Aanbevelingen aan de gemeente vanuit de bewoners aan de Verspyckweg

Het plan voor de herinrichting van de Verspyckweg betreft een oud stukje Bergen aan Zee langs rijksmonumenten waar al lang veel vaste bewoners wonen, de meesten al meerdere generaties. We voelen ons sterk verbonden met onze woonplek en hebben door ons woonverleden een belangrijk stempel gedrukt op het behoud van de monumentale 'Koloniehoek'. Zie bijvoorbeeld <https://voorjongnederland.nl/nieuwe-bestemming>.

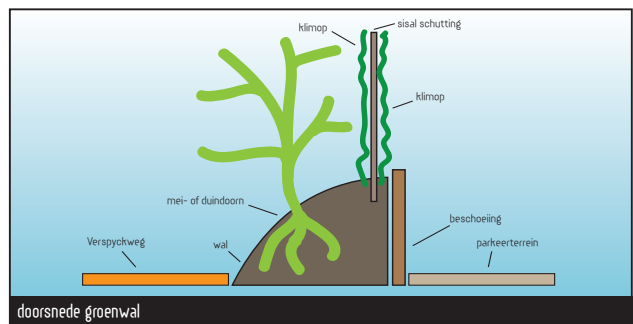
De nieuwbouw tegenover nummer 7 heeft grote gevolgen gehad voor het groen op dit stuk van de Verspyckweg. Tot nu toe heeft de gemeente nagelaten om zoals afgesproken in de bestemmingsplanwijziging voor nummers 12-34 (zie bijlage bestemmingsplan punt 4.3), de groene bossages langs de weg te behouden en zorg te dragen voor de afspraak 'De parkeerplaatsen zullen met gras begroeid zijn om een zo groen mogelijk beeld te creëren' (zie bijlage bestemmingsplan punt 4.4). De grasbetontegels zijn nu met grind gevuld in plaats van aarde, dus groen groeit er niet tussen.

Oude bomen en hoge dichte struiken hebben plaatsgemaakt voor een grote parkeerplaats, felle straatverlichting en een wel heel smalle strook grond waarop een halfslachtige poging is gedaan om nieuw groen aan te planten. Groen dat de droge zomer niet heeft overleefd.

Ervan uitgaande dat we de volledige strook grond kunnen benutten, die de parkeerplaatsen van de nieuwbouw scheidt van de Verspyckweg, stellen we voor om de groenbeleving aan dit deel van de Verspyckweg te herstellen. Bijvoorbeeld door een houten beschoeiing te plaatsen rond de parkeerplaatsen en een aarden wal van een meter te realiseren. Een sisal schutting van nog eens een meter daarbovenop te plaatsen, waar klimop tegenop kan groeien. Op de wal twee soorten struiken te planten die het goed doen in Bergen aan Zee en door hun bloei en vrucht de lokale biodiversiteit ten

VOORSTEL 2B Herinrichting Verspyckweg met ingang parkeerplaats NIVON Zeehuis op nieuwe locatie

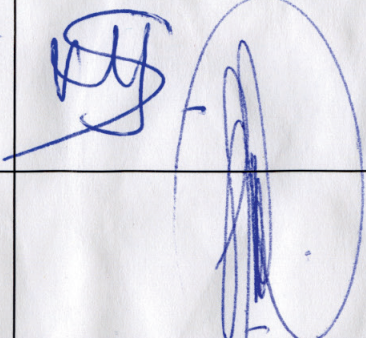
De schetsen met het cijfer 1 in de naam gaan ervan uit dat de ingang van het parkeerterrein van het NIVON Zeehuis ongewijzigd blijft. De schetsen met het cijfer 2 gaan uit van verplaatsing van de ingang van het parkeerterrein van het NIVON Zeehuis naar de Verspyckweg. Dat zou het verkeer over het eerste stuk van de Verspyckweg en langs de westkant van het 'Koloniegebouw voor Jong Nederland' aanzienlijk verminderen. Bovendien is de slagboom voor het parkeerterrein dan gemakkelijker te bedienen vanuit de receptie van het NIVON Zeehuis.

De A- en de B-versies gaan uit van een andere status van het stuk Verspyckweg-oost na de Elzenlaan. In versie A blijft het stuk 'gewoon' een weg en in versie B wordt het stuk bedacht als woonerf of fietsstraat. Het zal geen verrassing zijn dat wij als bewoners een sterke voorkeur hebben voor versie B.

Verder hebben we in onze schetsen rekening gehouden met de toegang tot het erf van 7S, die in jullie schetsen geblokkeerd wordt door een nieuw aan te leggen groenstrook. Het terrein van 7S is kadastraal gescheiden van 7A tot en met 7N en de toegang van dat perceel tot de openbare weg zit vlak naast de ingang naar het stiltegebied van PWN achter de 'Koloniehoek'.
